CEI
IEC
249-2-5

AMENDEMENT 3
AMENDMENT 3

Amendment 3

Specification No. 5: Epoxide woven glass fabric
copper-clad laminated sheet of defined flammability
(vertical burning test)

4 Propriétés électriques

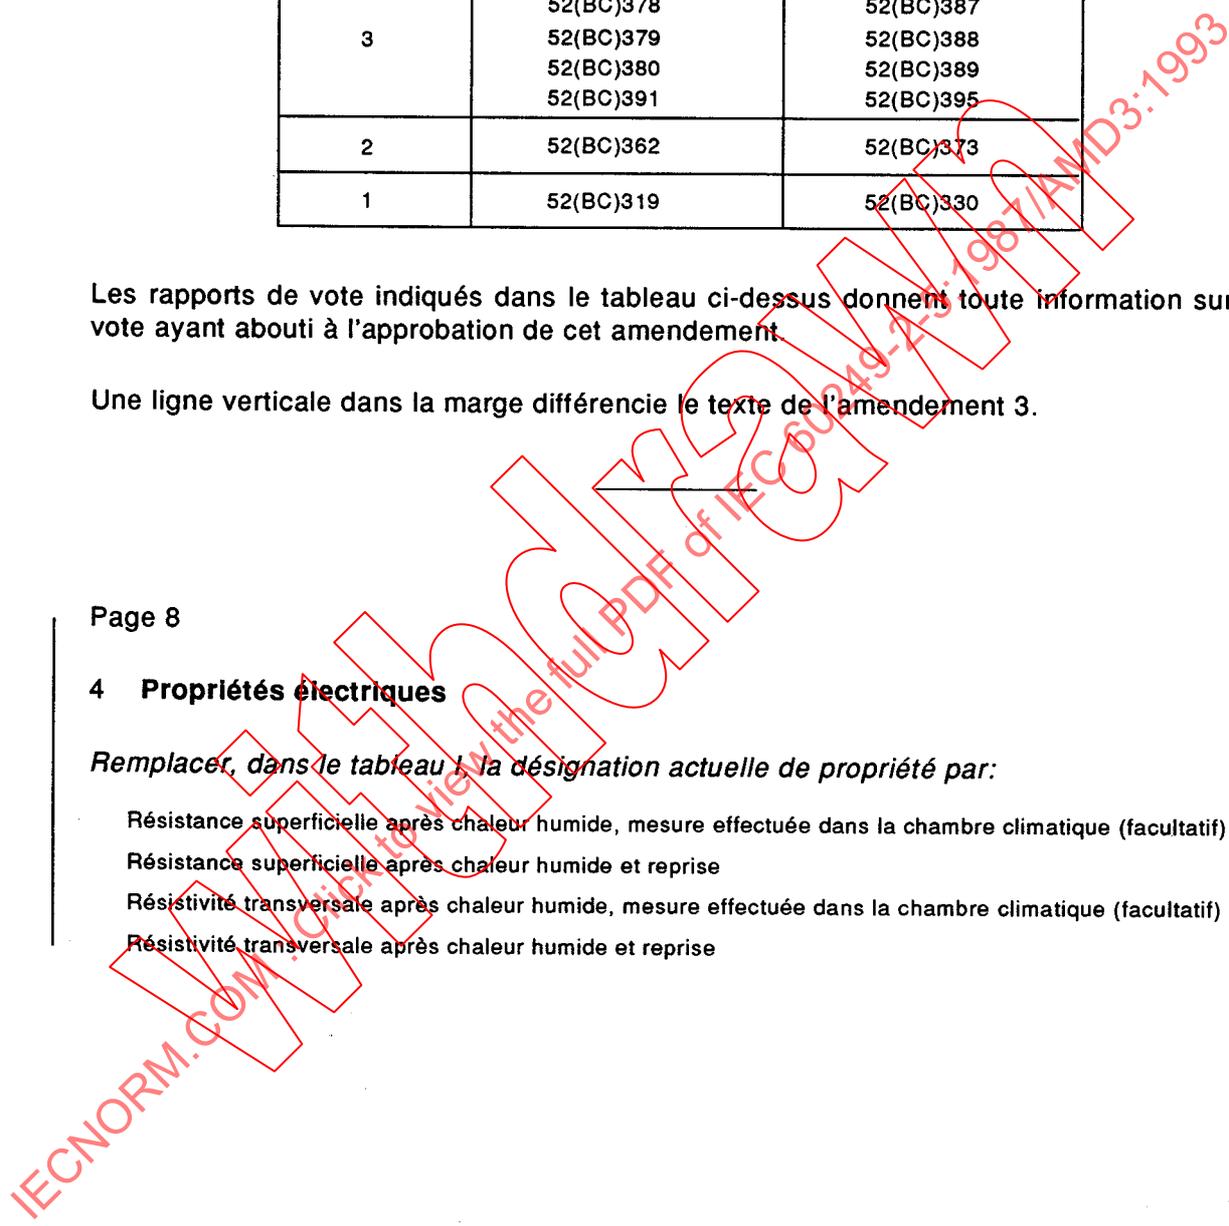
Remplacer, dans le tableau 1, la désignation actuelle de propriété par:

- Résistance superficielle après chaleur humide, mesure effectuée dans la chambre climatique (facultatif)
- Résistance superficielle après chaleur humide et reprise
- Résistivité transversale après chaleur humide, mesure effectuée dans la chambre climatique (facultatif)
- Résistivité transversale après chaleur humide et reprise
